Comune di  
**ALBIANO D'IVREA**

**4^ VARIANTE STRUTTURALE  
AL PRGC PER**

**L'ADEGUAMENTO AL PAI**

**RELAZIONE ILLUSTRATIVA**

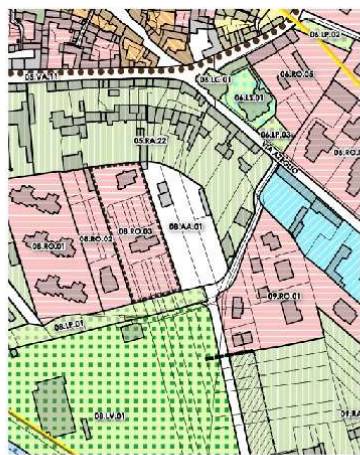
- Art. 0. – Impostazione normativa del piano: per maggiore chiarezza di lettura e di utilizzo del PRGC e per coerenza dell'atto complessivo si rende necessario riportare l'elenco completo degli elaborati, sia quelli vigenti confermati sia quelli di nuova redazione;
- il capitolo 1.22 *“Servizi di Interesse generale: scuole superiori”* riporta la sigla G5 anziché la sigla GS;
- a pagina 35 la numerazione del capitolo sul Carico Antropico non è sequenziale e deve essere corretta in 7bis. 02 per non ingenerare equivoci nella lettura del Tabulato e nei richiami degli altri articoli di NTA.

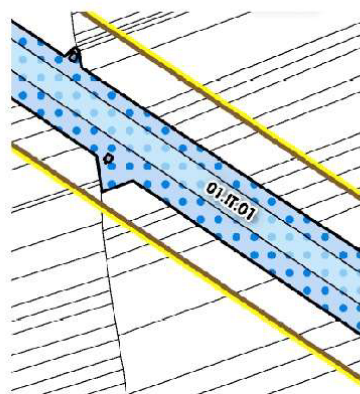
- Si verifichi la coerenza dei retini delle aree LP, LV, LC e LS rispetto alle indicazioni di legenda.
